新竹縣政府工程查核代表照片表

工程名稱：新竹縣文小一幼兒園新建工程

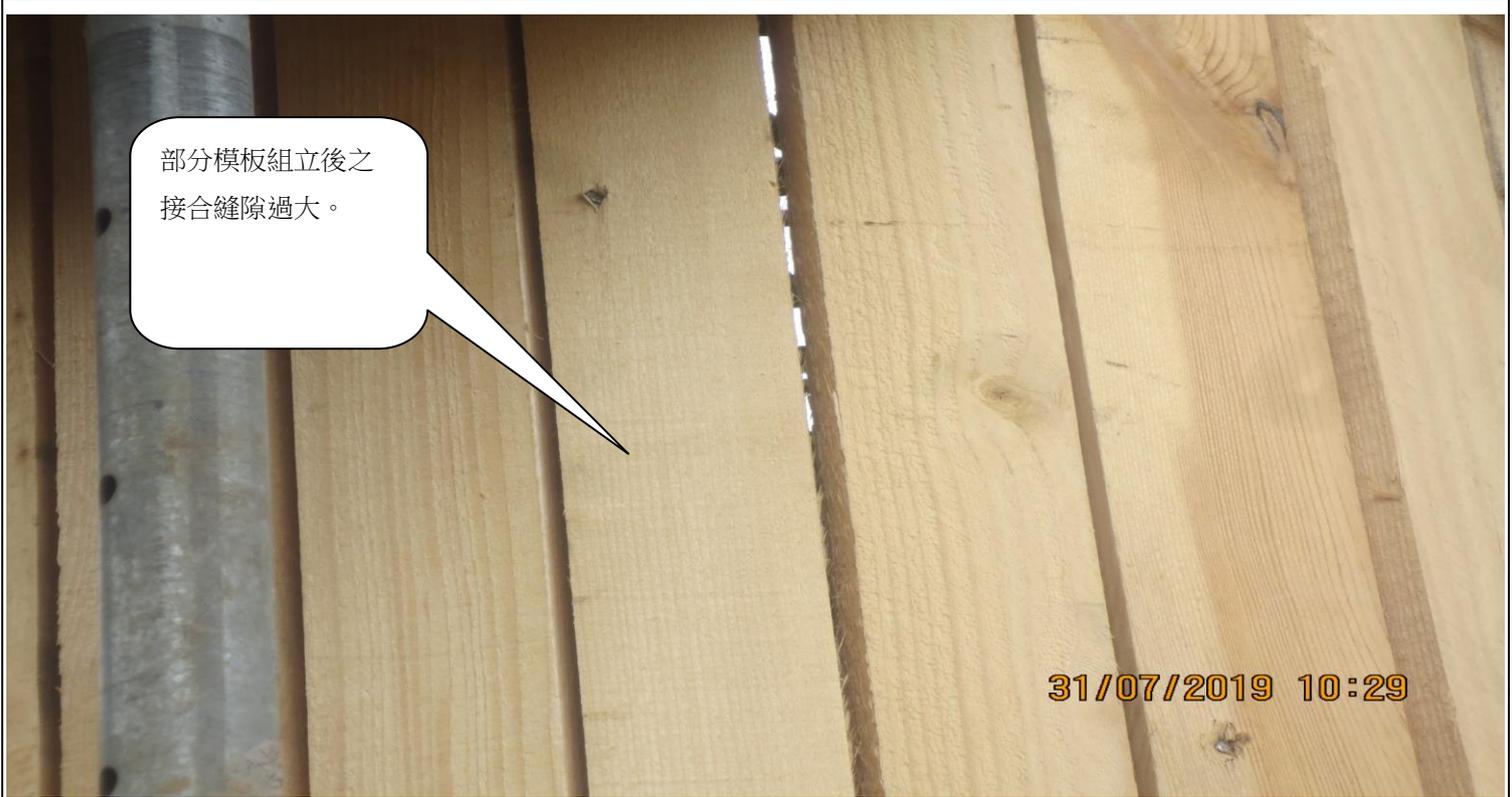
部分模板組立後之接合縫隙過大。

部分模板組立後之接合縫隙過大。
